Modulo per la presentazione delle osservazioni per i piani/programmi/progetti sottoposti a procedimenti di valutazione ambientale di competenza statale

ID: Codice procedura (ID_VIP/ID_MATTM):10844

Impianto per la produzione di energia elettrica da fonte eolica, costituito da 6 aerogeneratori della potenza complessiva di 37,2 MW, un sistema di accumulo da 25 MW e relative opere connesse in località "Rempillo" nel comune di Pitigliano (GR).

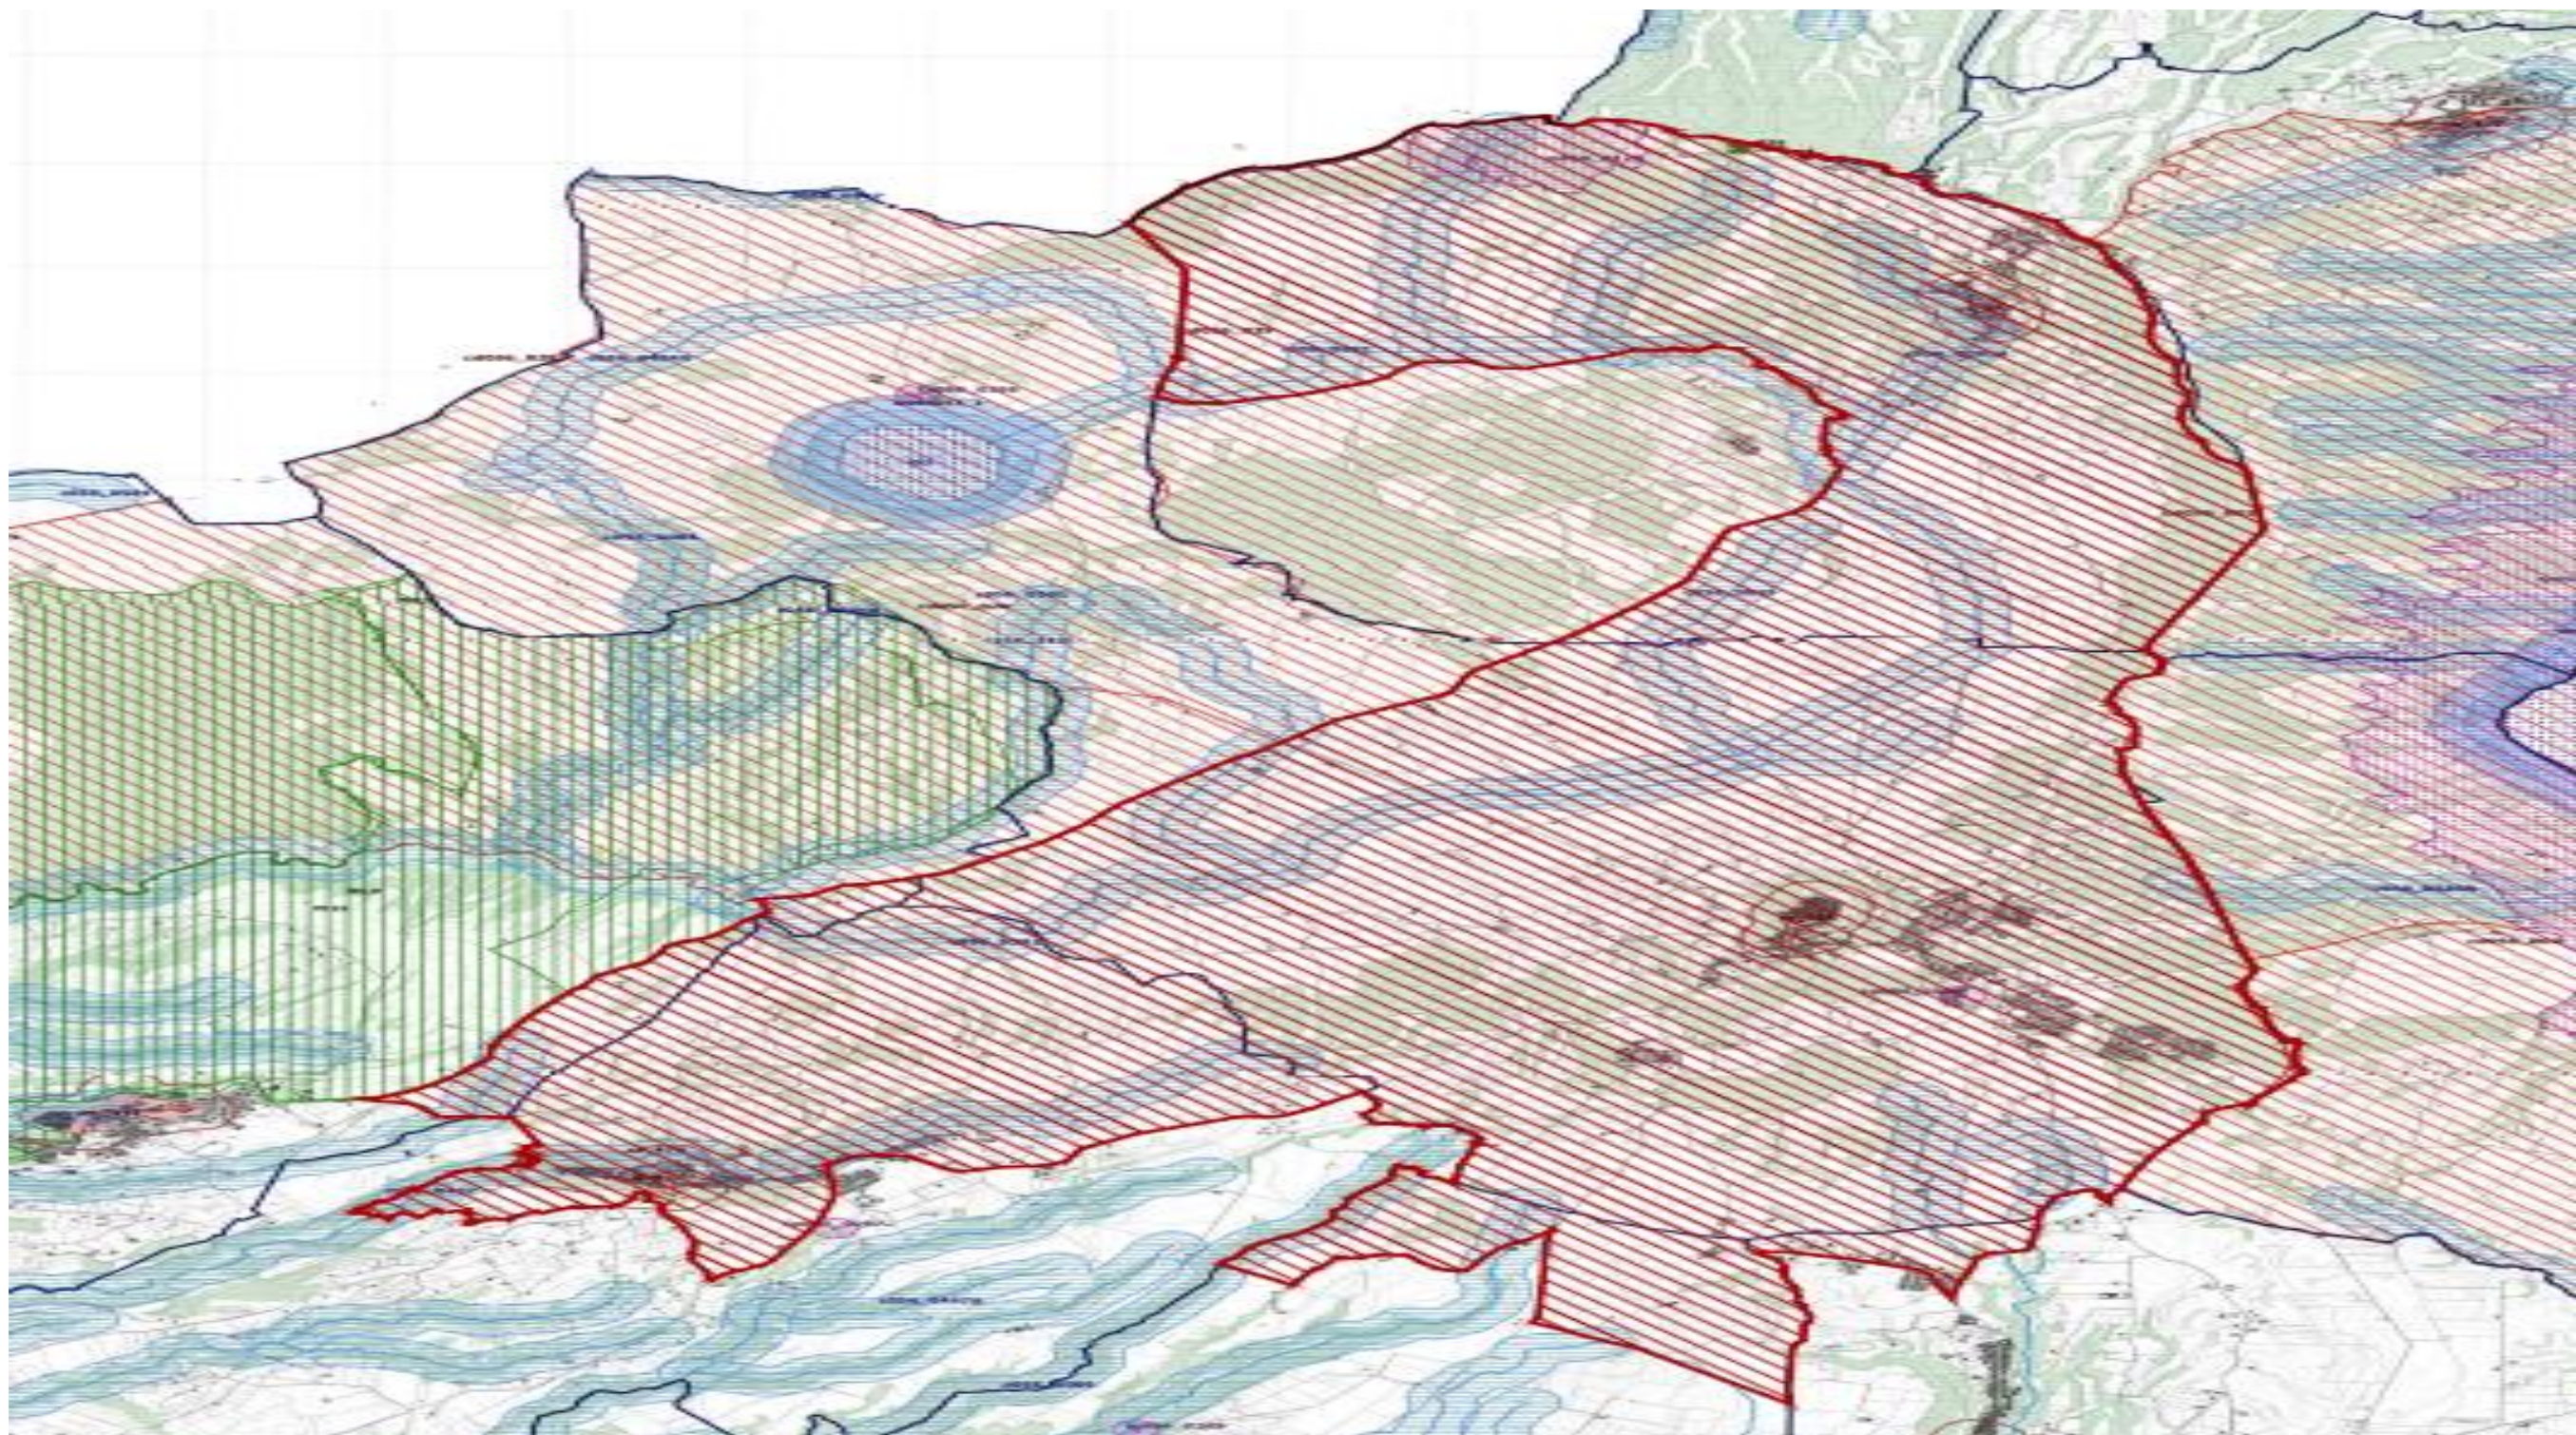
Tornando alla questione di legittimità, alla luce del combinato disposto dal "vincolo sul patrimonio paesaggistico (artt. 136 e ss. e 142 del decreto legislativo n. 42/2004 e ss.mm.ii.) e sui beni culturali" (artt. 10 e ss. del decreto legislativo n. 42/2004 e ss.mm.ii.) e dal comma 8 lettera c-quarter del D.Lgs 191/2021 e ss.mm.ii si evince che, ad oggi, le aree in cui sono previsti gli insediamenti dei sei aerogeneratori dell'impianto eolico denominato "Rempillo" non sono idonee perché ricadono tutte all'interno della fascia di rispetto dei **beni paesaggistici di notevole interesse pubblico denominati "Conca del Lago di Mezzano e territorio circostante" (D.M. 22.05.1976)** comprendente anche il **vincolo "Selva del Lamone" (D.M. 22.05.1984)** tutelati dall'**art. 136 del Codice del Beni Culturali e del Paesaggio** e in particolare un aerogeneratore (P01) è a 100 metri dal primo vincolo citato e gli altri cinque compresi in una distanza massima tra 1 km e 2 km (vedi immagine n. 1 dell'ALLEGATO). Nella fascia di rispetto dei 3 km anche la porzione di vincolo rappresentato dalla Selva del Lamone che gode di altre importanti tutele in quanto Riserva Naturale regionale (L. 394/91 e L.R. 29/97), Zona di Protezione speciale (ZPS) insieme ai Monti di Castro collegati tra loro da una Zona di Conservazione Speciale (ZSC), il sistema fluviale Fiume Fiora-Olpeta. La Selva del Lamone oltre il vincolo paesaggistico di notevole interesse pubblico che la rende area non idonea all'installazione degli impianti FER anche nelle sue fasce di rispetto dei 3 km, gode di un'altra tutela che ne rivela l'importanza di area di importanza internazionale per l'avifauna IBA (012) che viene collegata all'altra IBA (099) Lago di Bolsena attraverso la ZPS Caldera di Latera e la ZSC Lago di Mezzano che insieme sono compresi nel vincolo paesaggistico "Conca Lago di Mezzano..." e verranno uniti dal nuovo vincolo paesaggistico "Ambito paesaggistico, geologico e geomorfologico

dell'orlo della caldera di Latera e delle sue pendici interessate dai centri eruttivi periferici" (si veda a riguardo la proposta pubblicata sul sito del MIC in data 09/08/2023 e l'immagine n. 2 dell' ALLEGATO) all'area di notevole interesse pubblico " Conca del lago di Bolsena" (D.M. 24.10.1960). Praticamente una vasta zona che per interesse paesaggistico e naturalistico oltre che storico, archeologico e identitario rappresenta un unicum nel panorama nazionale.

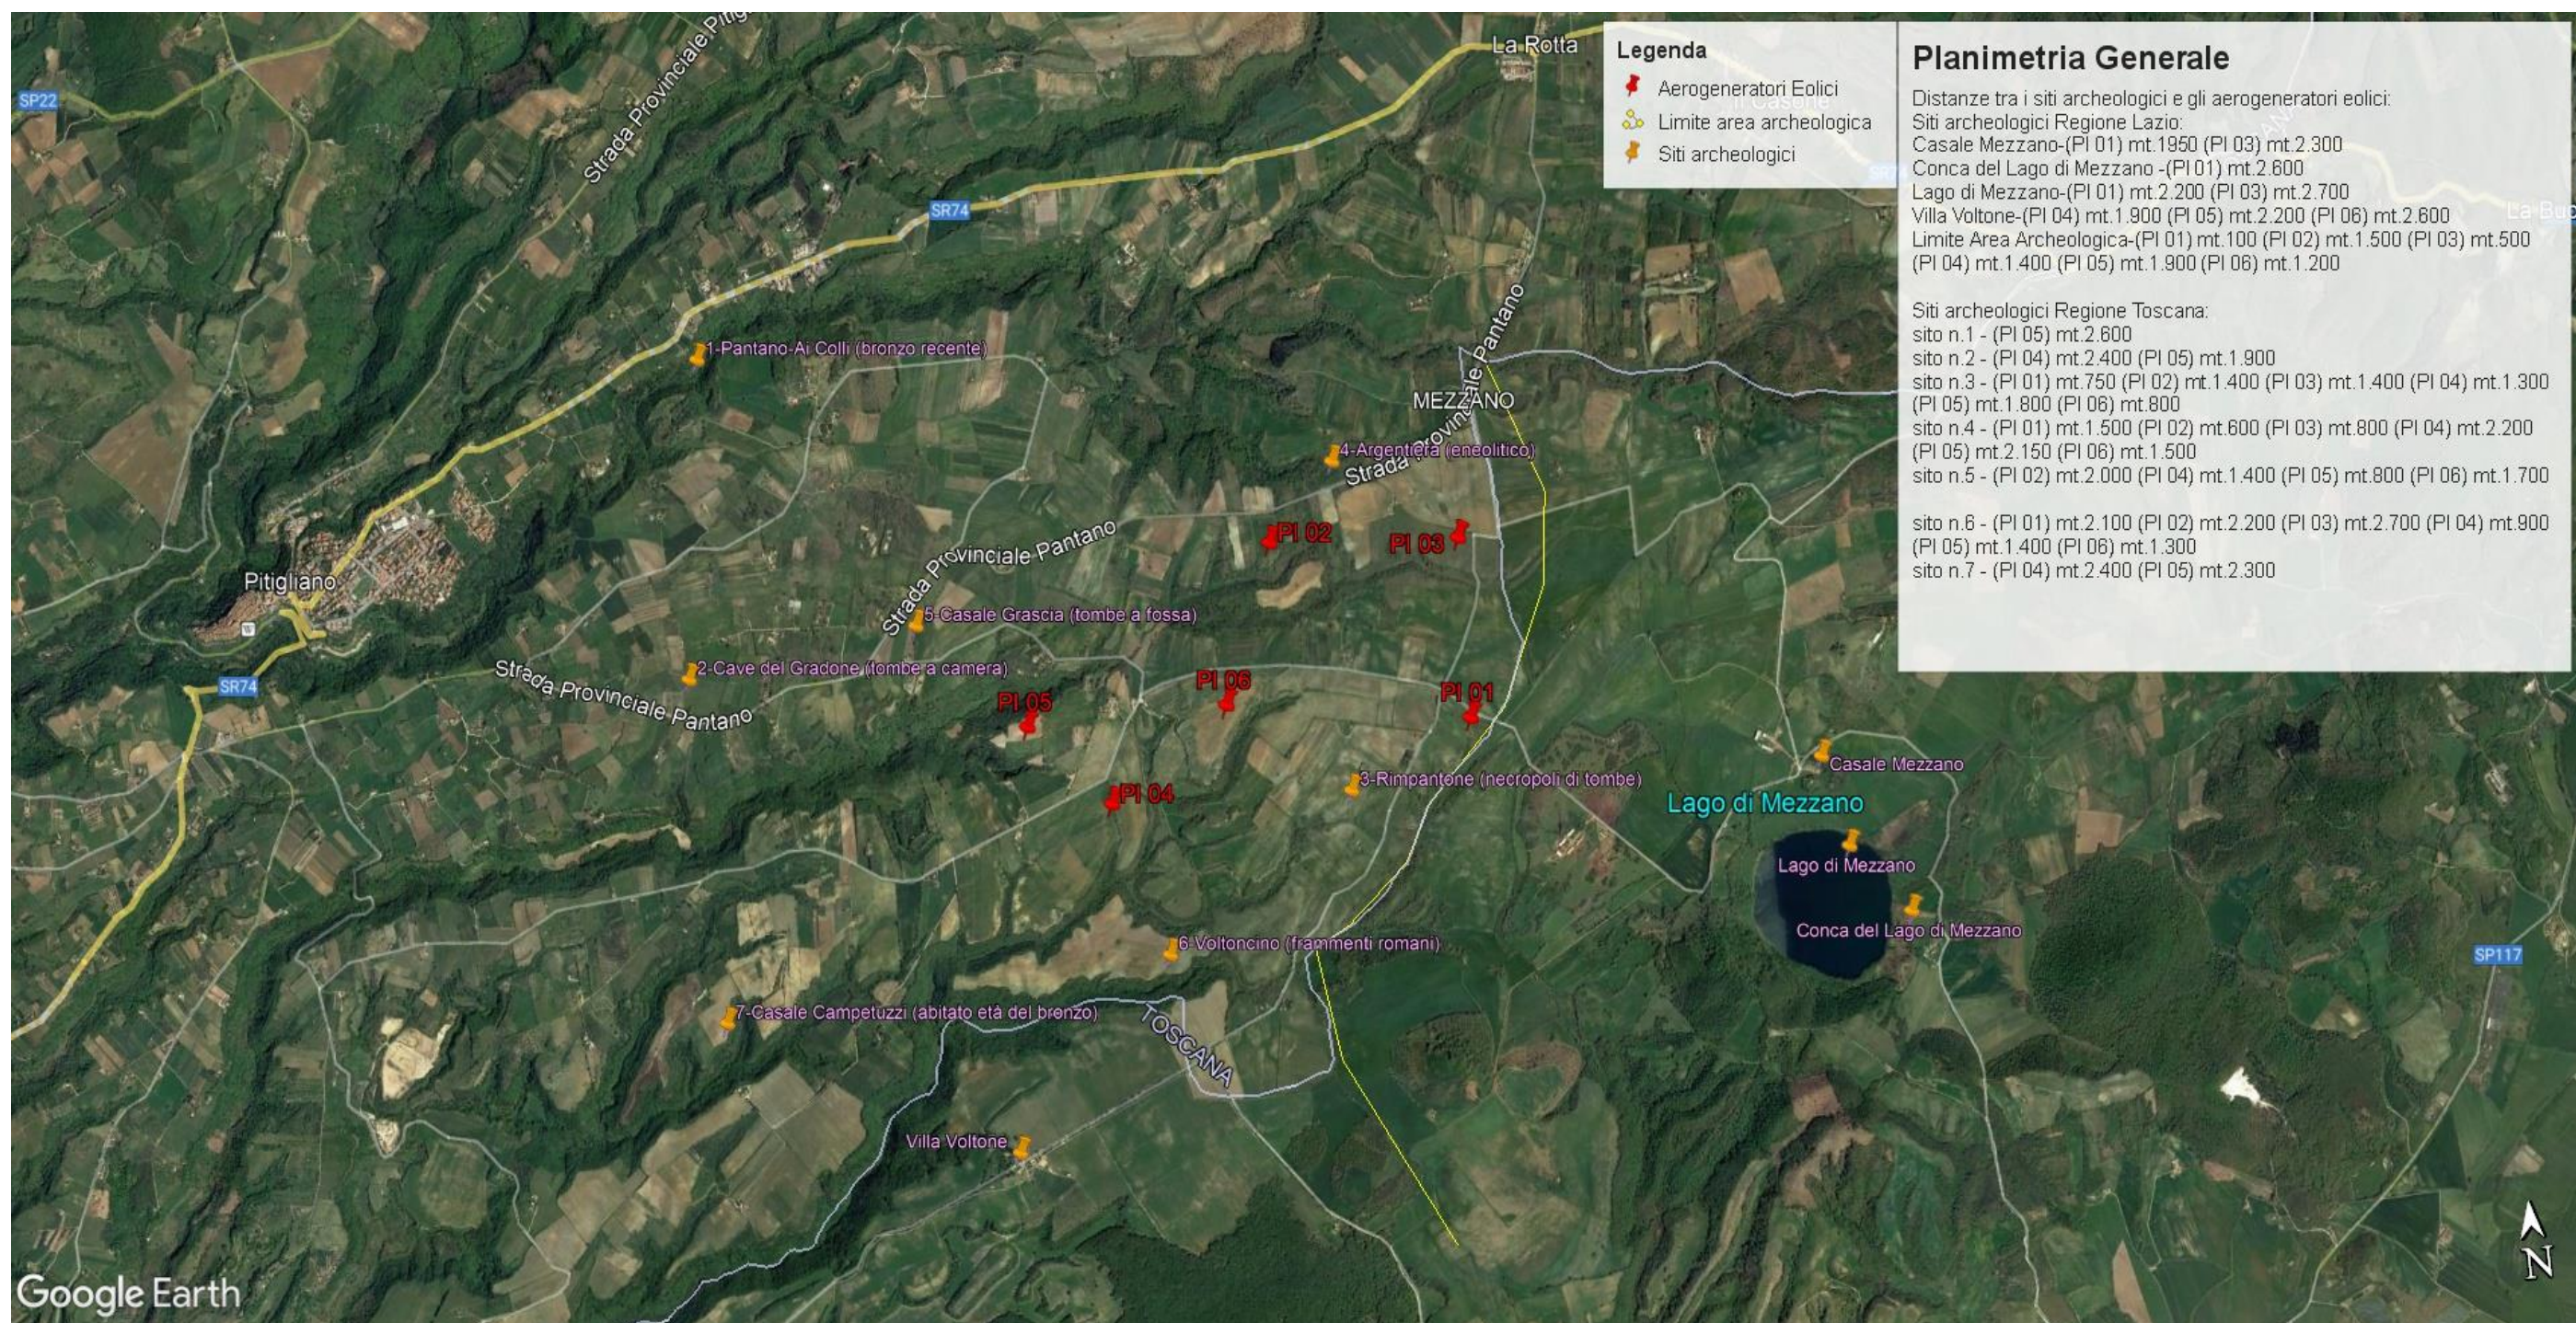
Inoltre, la zona in cui insisterebbe l'impianto eolico industriale Rempillo è compresa nelle fasce di rispetto di 3 km di diversi beni archeologici tutelati dalla parte II del Codice dei Beni Culturali (vedi Allegato, immagine n. 3). Inoltre le pale P04 e P05 ricadono all'interno di un'area archeologica che la Proponente vorrebbe cancellare per il semplice fatto che non è riportata nel documento regionale ma nel documento provinciale come meglio dettagliato nell'Osservazione n. 5. Alla luce di quanto documentato appare chiaro quindi che la collocazione dell'impianto non ha tenuto conto alcuno dei vincoli dell'area nella quale è stato progettato e l'inserimento dell'impianto eolico nel paesaggio e sul territorio non è corretto (Allegato IV delle Linee guida nazionali di cui al D.M dello Sviluppo economico del 10.09.2010).

Le zone di interesse archeologico evidenziate nell'immagine n. 3 a cui si aggiungono anche l'importante abitato protostorico di Sorgenti della Nova e Ruderì del Castello altomedioevale che si trovano a circa 4 km dalle aree in cui è stato progettato l'impianto eolico industriale. Poco più lontano i resti del castello medioevale “Morroneccio”. Nell'area vasta le preziose necropoli eneolitiche (Poggi Alti) ed etrusche di Pitigliano, Sovana e Sorano.
